MAŽEIKIŲ RAJONO SAVIVALDYBĖS ADMINISTRACIJOS VIEŠŲJŲ PIRKIMŲ SKYRIUS

2025-01-10 Nr. VP4-14

DĖL ATSAKYMŲ Į PIRKIME GAUTUS KLAUSIMUS

Mažeikių rajono savivaldybės administracija, juridinio asmens kodas 167371234 (toliau – Perkančioji organizacija) vykdo projekto „Mažeikių sporto ir pramogų centro Mažeikiuose, Sedos g. 55, rangos darbai“ statybos darbų tarptautinės vertės pirkimą atviro konkurso būdu (CVP IS pirkimo ID 459753) (toliau – Pirkimas).

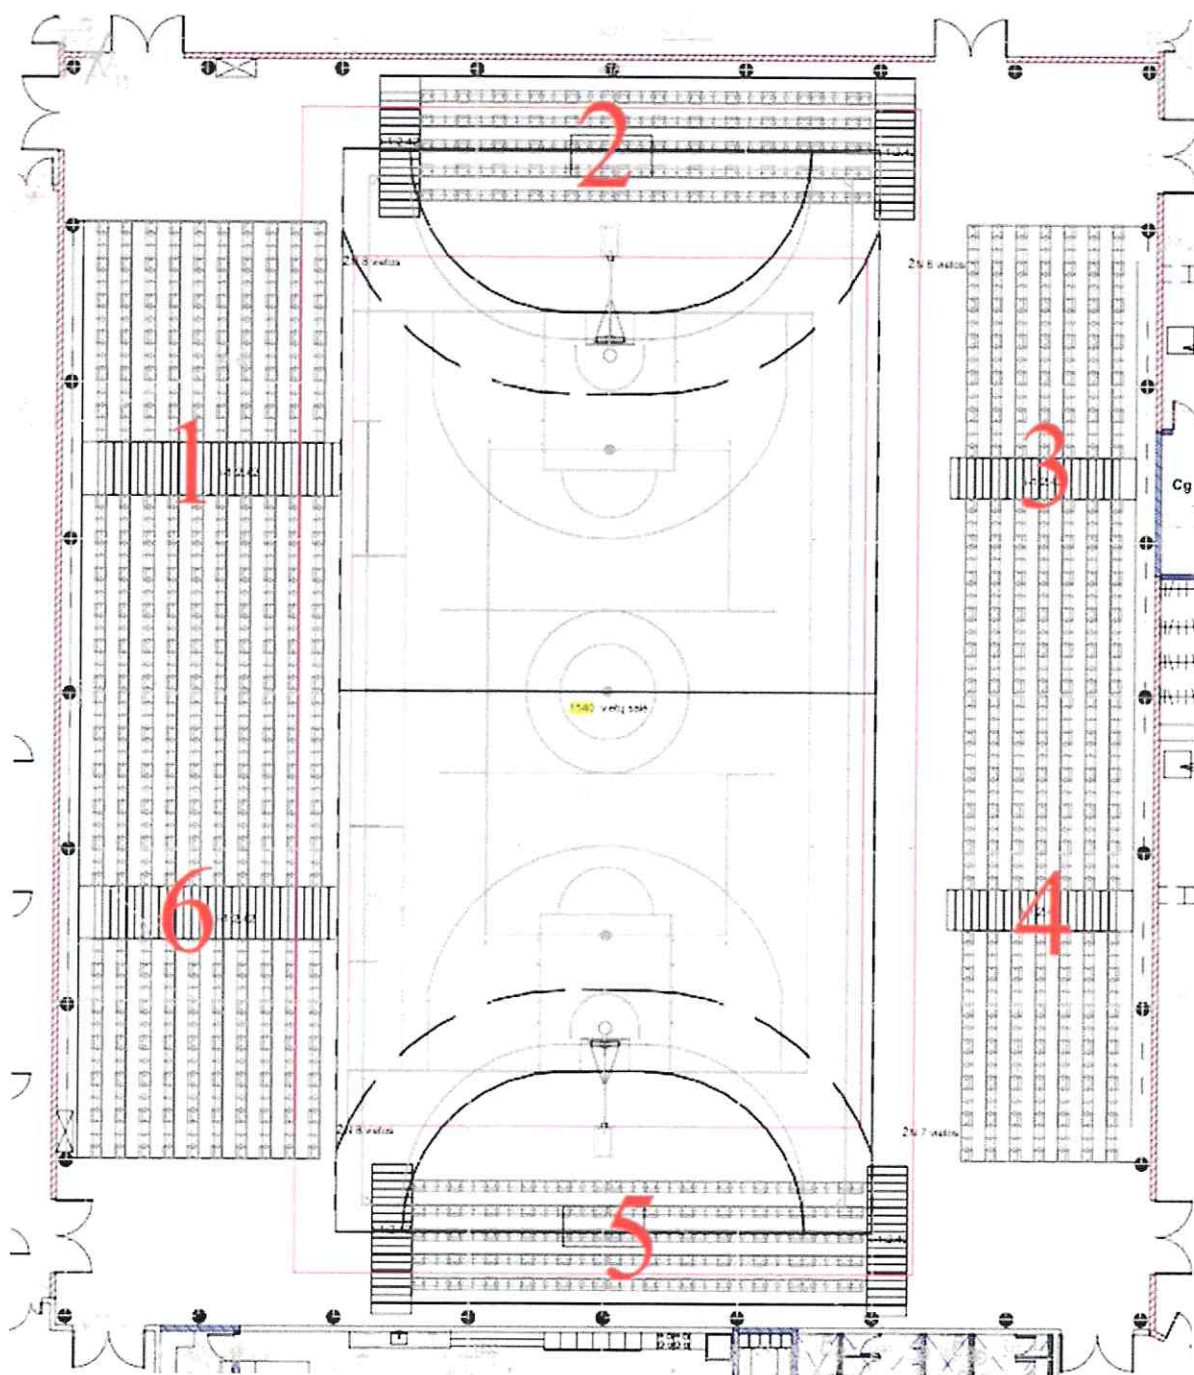
3. Klausimas. Pagal projektą 3. Architektūros A dalį, dokumento numeris: 15/021-TP-A.TS, 3.91 punktas sporto salės grindų danga, aprašyme nurodyta gaisro reakcija A2fl-S1. Ar tikrai tokia degumo klasė, turi būti sporto salės grindims?

3. Atsakymas. Taip, vadovaujantis gaisrinės saugos pagrindiniais reikalavimais, patalpose, kuriose numatoma daugiau kaip 600 žmonių, grindų degumo klasė turi būti A2fl-S1:
